2. 第2回検討会の考え方

2.1 対策工の基本方針（現行+第1回指摘）

3. 今後必要な対策工の検討

図 3.1.1 対策導入の基本方針

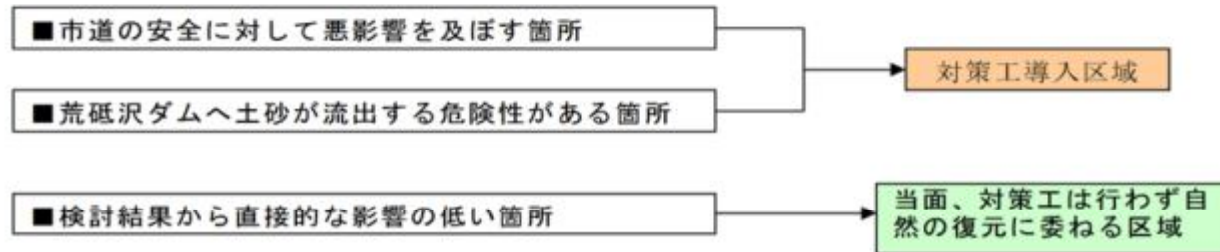
- ① 湛水地対策はある程度長期間の現象（推移変動等）をみて判断すべき
- ② 集水井からの排水は中長期的に通水断面の低下が懸念されるため、継続的な機能発揮を確保できるのかが課題
- ③ 山腹にはガリーが生じており対策が必要で、土砂がダム湖に直接流入するため、どこでどう侵食しているかを調査して対策を検討すべき
- ④ ヒアヒクラ沢沿いの対策を山腹工から流路工に変更したことは、順応的対応として評価できる
- ⑤ 東北太平洋沖地震時の滑落崖の崩落時の崩落土砂の到達距離は今後の対策において参考になる
- ⑥ 雲仙では溶岩の落石が活発化するのに 10 年のタイムラグがある。今後落石が活発化する可能性があるのではないかと
- ⑦ 緑化工の効果をその場所の環境（土質、傾斜、湿潤状態など）や工種（木質チップ、植生基盤、自然侵入）などを総合的に評価してはどうか
- ⑧ 軽石質凝灰岩がすべて侵食に弱いわけではなく、細粒な凝灰岩の層が弱いので岩質をよく見極めて効果的な対策とすることが必要
